Acuerdo 924 Por el cual se aprueba la incorporación del cambio en los límites de generación y absorción de potencia reactiva de las unidades de la planta de generación Porce III y las respectivas curvas de carga

924

2 Febrero, 2017

Curva de cargabilidad Unidades 1, 2, y 3 de Porce III:

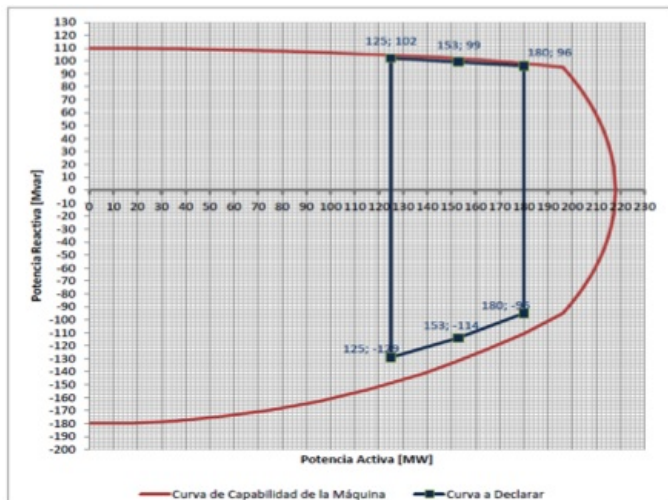
- 2** Que como resultado de la realización de las pruebas de potencia reactiva de las unidades de la planta de generación Porce III, se encontraron diferencias en los límites de generación y absorción de potencia reactiva, haciéndose necesario solicitar el cambio de los parámetros de la curva de cargabilidad.

- 1** Aprobar la declaración de una nueva curva operativa de carga de las unidades de la planta de generación Porce III, en las que se define la capacidad para entrega y absorción de potencia reactiva de la unidad en función de la potencia activa generada.

Sobreexcitación		Subexcitación	
P [MW]	Q [Mvar]	P [MW]	Q [Mvar]
125	102	125	-129
153	99	153	-114
180	96	180	-95
